Objet : Incomplétude demande d'autorisation de défricher, dossiers C2019-042 et C2019-043

Pour faire suite au dépôt le 16 avril 2019 de deux dossiers de demande d'autorisation de défricher, relatifs à notre projet de centrale photovoltaïque sur la commune de Cère (40), vous m'avez fait parvenir un courrier de demande de compléments en date du 12 juin 2019.

Annexe 1 : Cartographie de l'estimation du tracé du raccordement électrique depuis la zone de projet (CS POUY NEGUE et CS POUY NEGUE 2) jusqu'au poste source de Mont-de-Marsan.

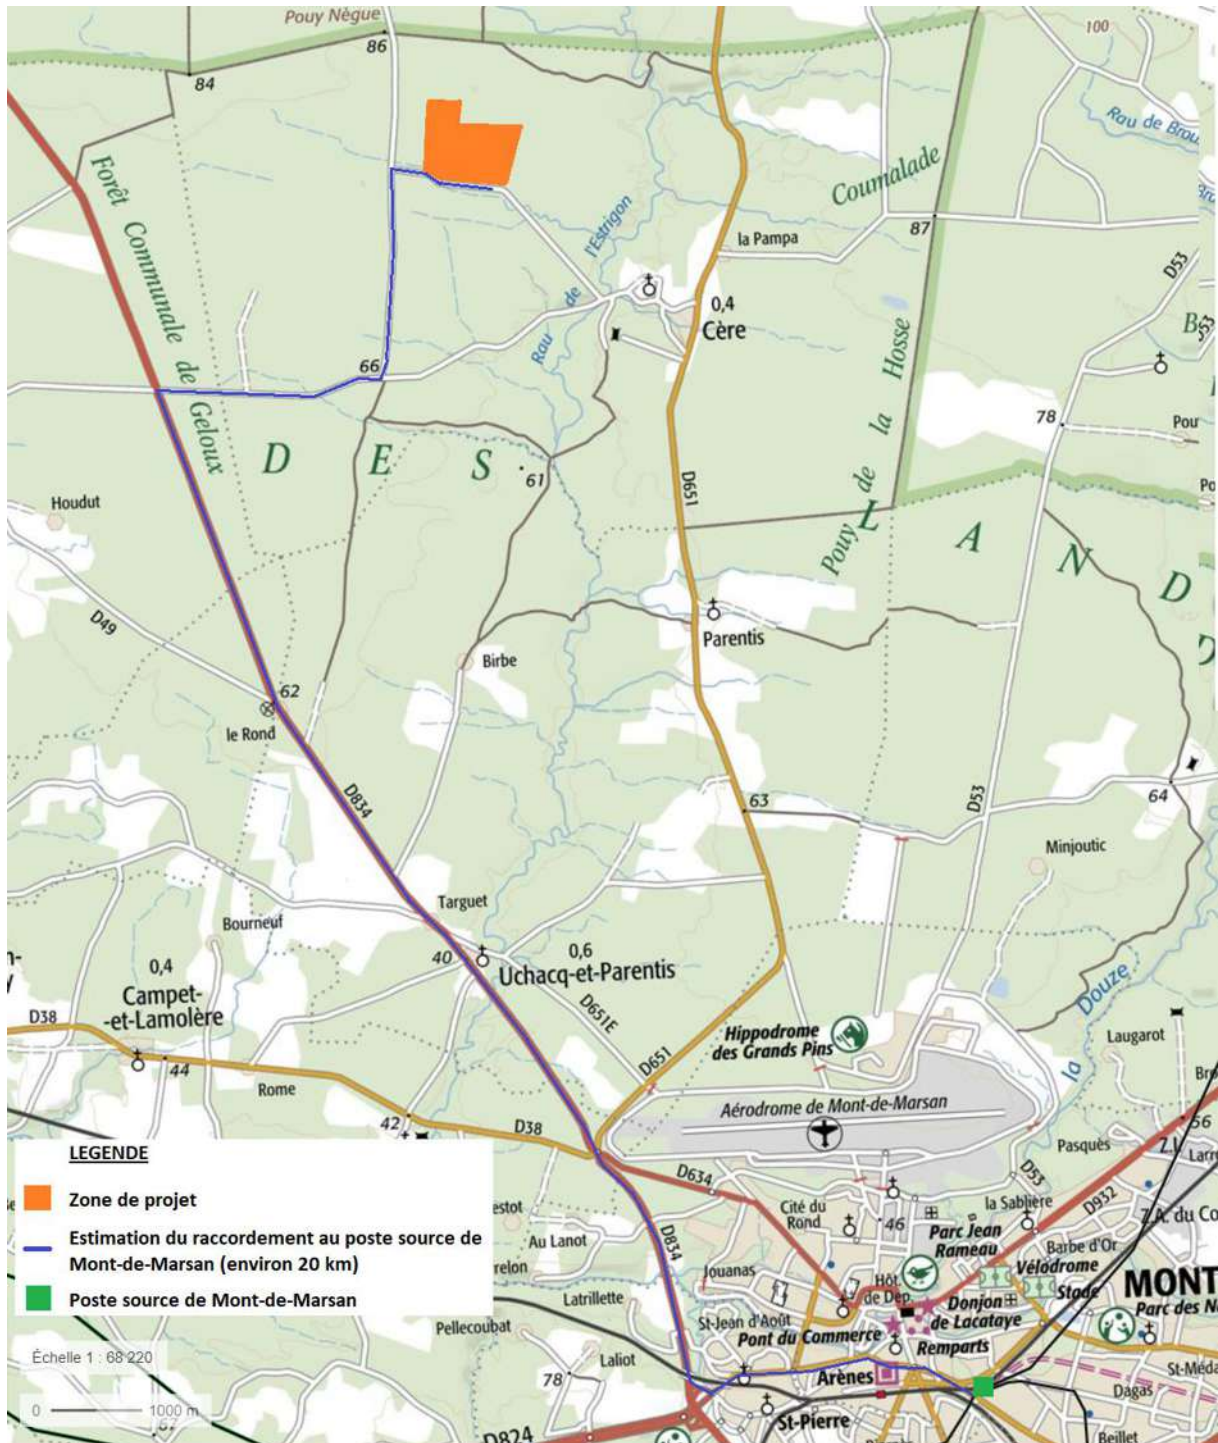
Pour compléter l'étude d'impact et répondre à la demande formulée par vos services, je vous prie de trouver ci-joint une cartographie de l'estimation du tracé du raccordement jusqu'au poste source de Mont-de-Marsan le plus proche. En suivant le réseau routier existant, le raccordement est estimé à une vingtaine de kilomètre linéaire. L'impact lié au raccordement externe concernera le trafic routier qui sera perturbé par tronçon et uniquement sur la durée des travaux. Il s'agit donc d'un impact négatif temporaire évalué à très faible. Précisons qu'aucun impact sur le paysage n'est à attendre (réseau enterré). Pour le milieu naturel, à ce stade du projet, les impacts sont évalués comme étant négligeables considérant que le tracé se fera en bordure des pistes et routes d'accès existantes.

Le tracé exact du raccordement sera de la responsabilité d'ENEDIS et interviendra après l'autorisation préfectorale des permis de construire. Une étude plus précise des impacts sera réalisée par ce dernier.

Annexe 2 : Cartographie de la localisation du projet (sans les secteurs 1 et 5 abandonnés) vis-à-vis des fossés et des zones humides avoisinants.

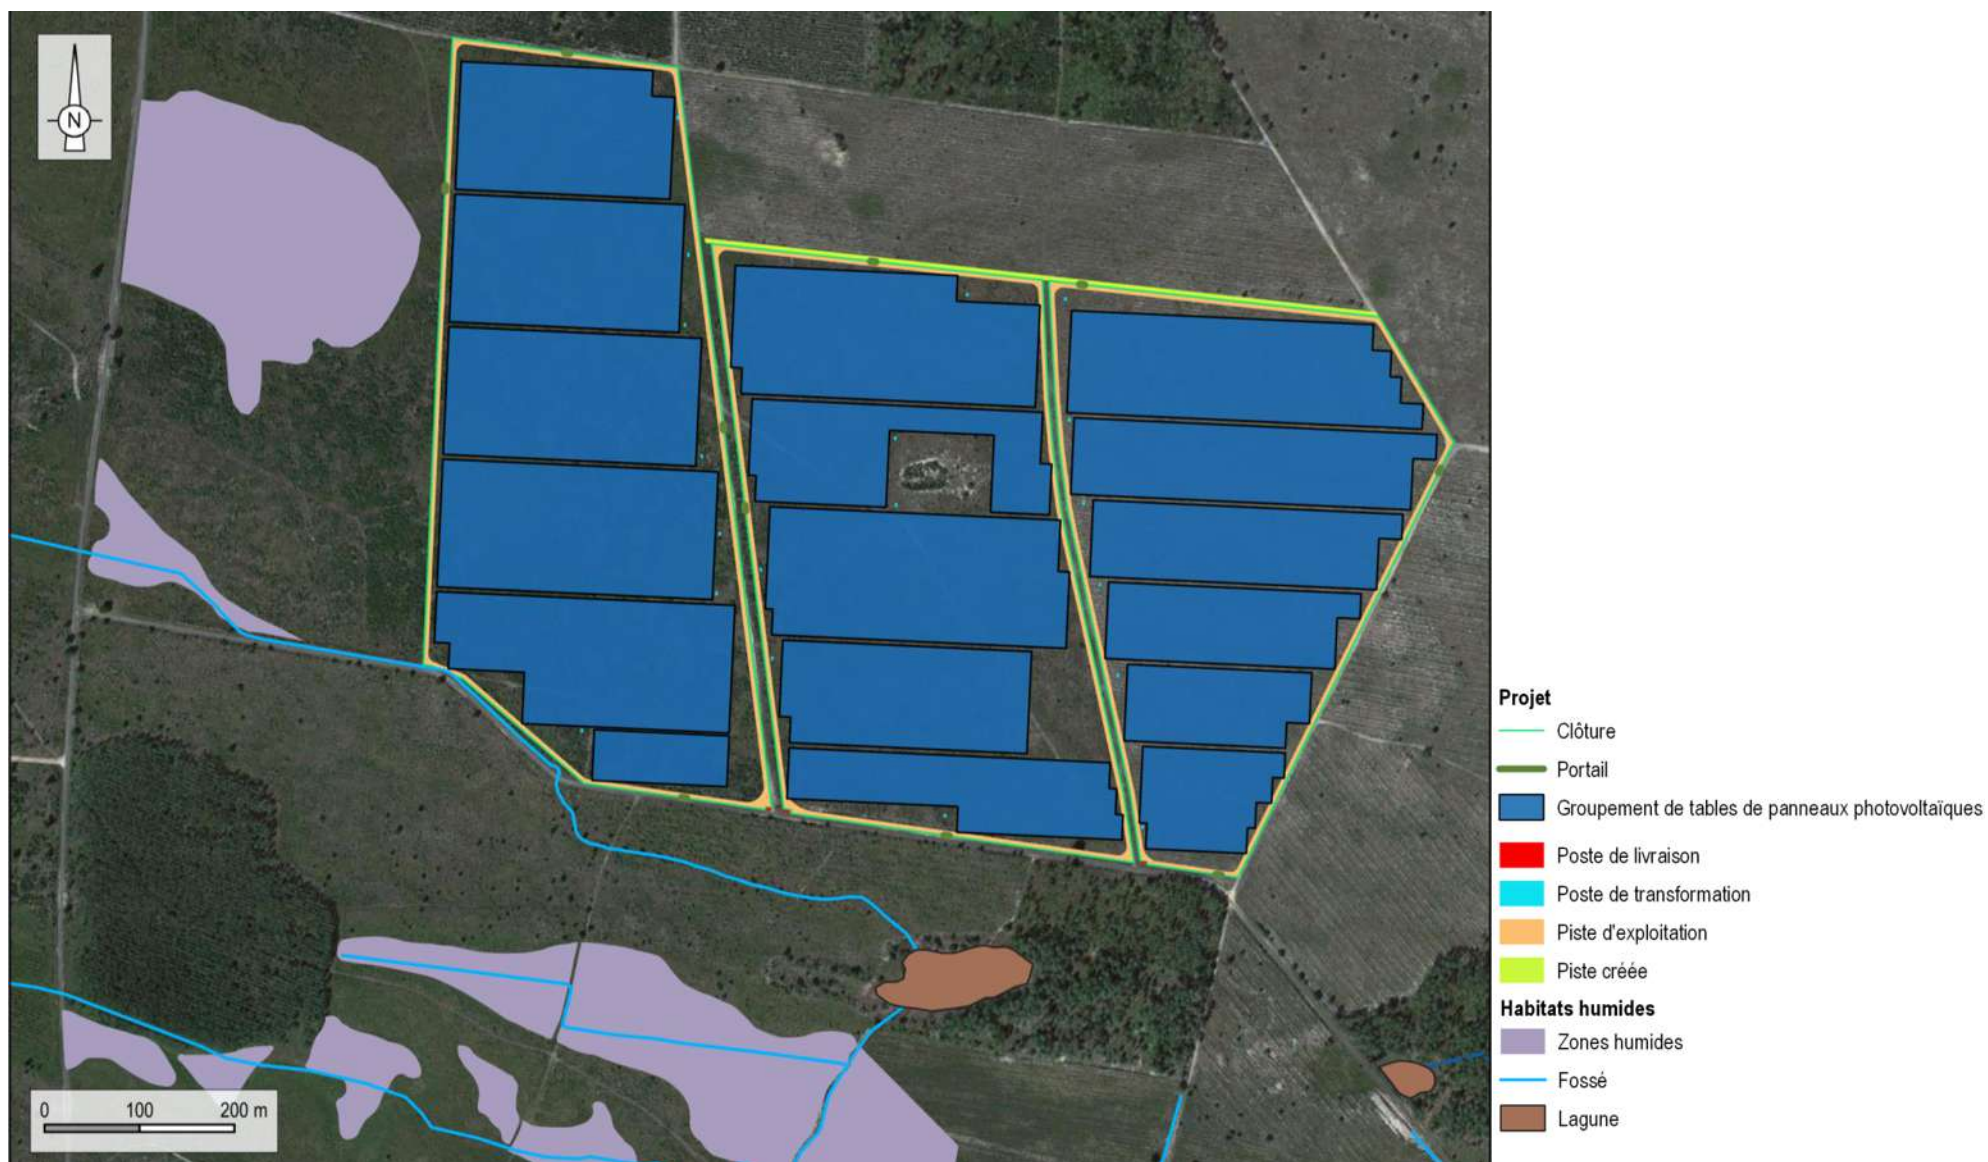
Avec l'abandon des secteurs 1 et 5 dans le cadre du dépôt des nouvelles demandes d'autorisations (dossier n° C2019-042 et C2019-043), le projet évite toutes les zones humides et les fossés sans franchissement de ces derniers (cf. Carte ci-jointe en annexe 2). Rappelons que le secteur 1 prévoyait qu'un fossé soit busé sur 5 m long (Cf. Chapitre 6.2.2.4., pages 176 à 177).

Néanmoins, avec l'abandon du secteur 1 par la société CS POUY NEGUE (dossier de demande N°C2019-043), l'ensemble des zones humides est évité tel que représenté sur la carte ci-jointe en annexe 2.

Le projet n'est donc pas soumis à la rubrique 3.1.2.0. des IOTA.

Ainsi, la perte d'habitat de landes humides à *Molinia caerulea* est nulle.
